Förprövningsrapport gäl- lande planbesked för Bio- eldat kraftvärmeverk i Ry- ahamnen inom stadsde- len Röjdan

Dnr 0332/19

2019-10-30

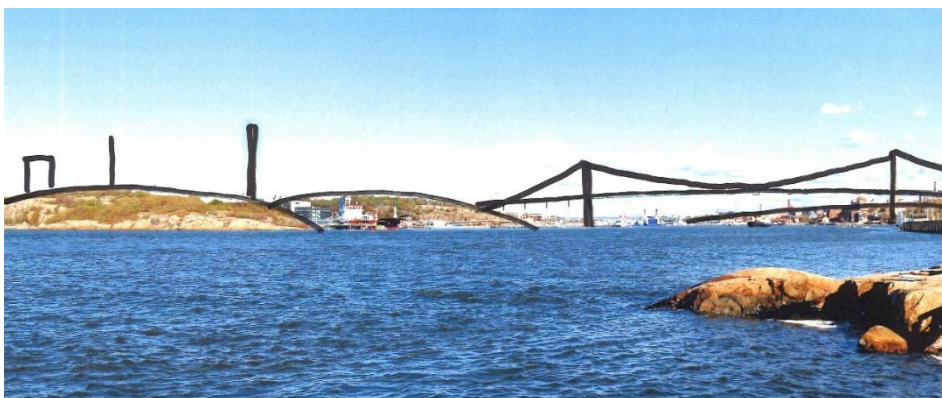
I de förslagsskisser som presenterats på det nya värmeverket bryter byggnadens övre delar siluetten av de omgivande bergspartierna och den bakomliggande skogen på ett helt annat sätt än vad det befintliga värmeverket gör. Ur ett upplevelseperspektiv skulle det vara bättre att utöka byggnadens utbredning på marken och minska byggnadens höjd. Den kantiga formen bryter dessutom starkt mot de mer böljande bergspartiernas.

Då byggnaden ligger precis vid älvmyningen och inloppet till Göteborg kommer såväl ackumulatortanken som det nya kraftvärmeverket att visuellt konkurrera med Älvsborgsbron på ett helt annat sätt än det befintliga kraftvärmeverket.

Älvsborgsbron och inloppet med planerat kraftvärmeverk

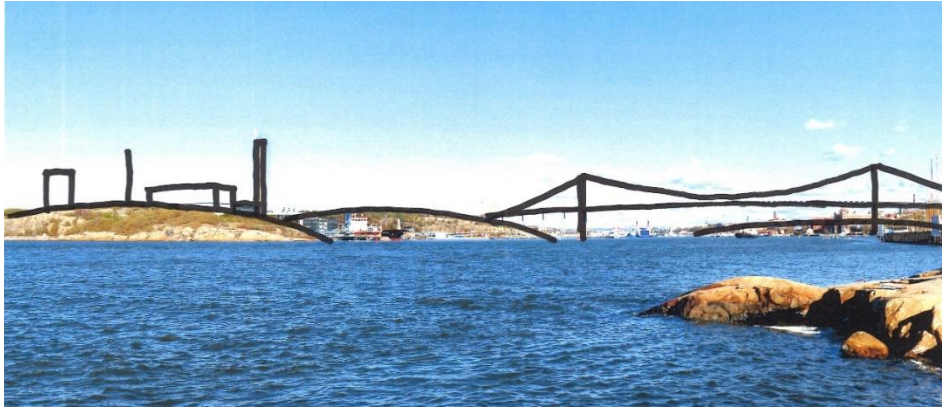
Det befintliga kraftvärmeverkets siluett underordnar sig till stor del det omgivande naturlandskapets bergsformationer vilket gör att bergens vågformade siluett fortfarande dominerar landområdet norr om Älvsborgsbron, dock med viss konkurrens av skorstenar och den ackumulatortank för fjärrvärmens som är under uppförande.

Det utformningsförslag på nytt fjärrvärmeverk som presenteras bryter naturlandskapets mjukt rundade siluett och tar, tillsammans med ackumulatortanken, bort fokus från Älvsborgsbrons smäckra bågform och inloppet till staden. Värmeverkets utformning, inpassning i landskapet samt förhållande till Älvsborgsbron bör därför studeras mer noggrant i det kommande planarbetet.
